监理工程师通知单

工程名称：钦州犀牛脚镇大坪村农光互补项目

编号：ZHJL-JLTZ-011

事由 关于接地施工事宜

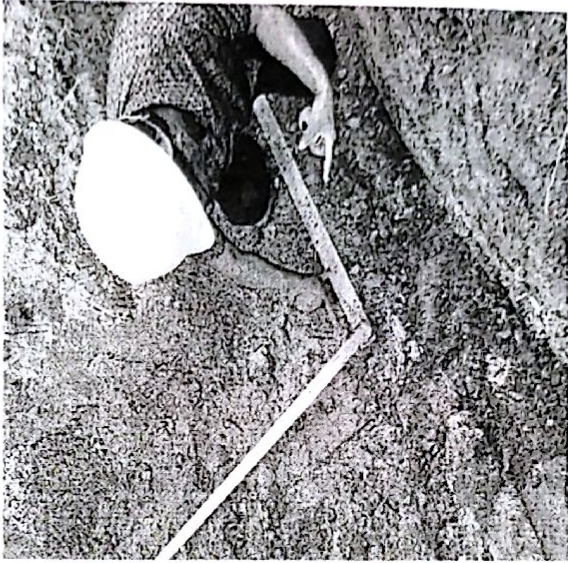
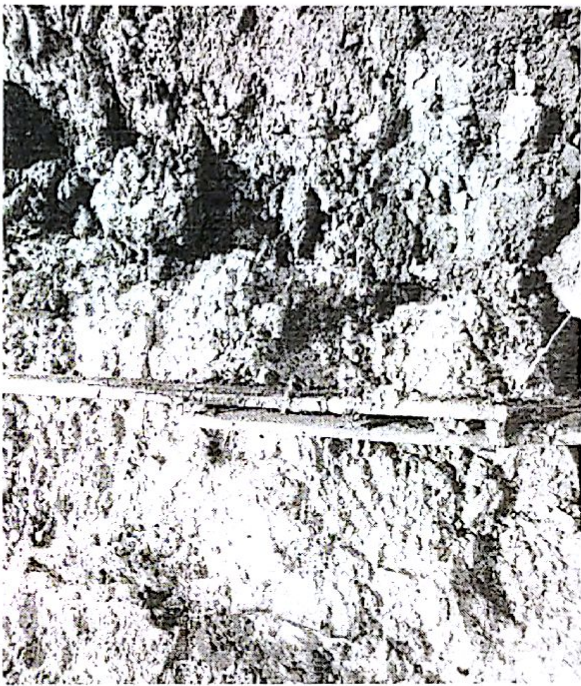
经我方监理现场巡视检查发现接地施工存在以下问题：

- 1、 接地引上线和支架底座焊接搭接面不足。
- 2、 接地沟内接地扁铁转角连接处搭接面不足
- 3、 接地扁铁未进行三面满焊接
- 4、 接地极数量缺少不符合规范要求。

接地引上线和支架底座焊接搭接面不足	接地极数量缺少不符合规范要求

接地沟内接地扁铁转角连接处搭接面不足	接地扁铁未进行三面满焊接

望贵单位及时对以上问题进行整改，在完成整改并复检完成前不允许隐蔽。若贵单位私自隐蔽所产生的后果由你方自行承担。该通知单在 3 个工作日内回复。（详情见附图）
